Proposition d'amendements au document ECE/TRANS/WP.29/GRVA/2024/2

Règlement des Nations Unies concernant les prescriptions uniformes relatives à l'homologation des véhicules en ce qui concerne les systèmes d'aide à la conduite

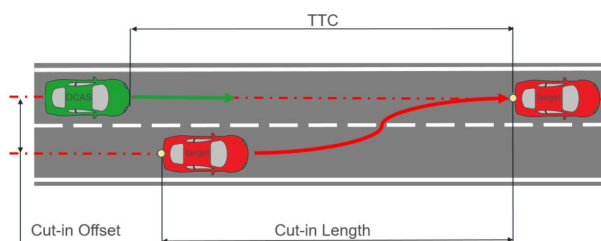
Commented [A1]: Can you clarify?
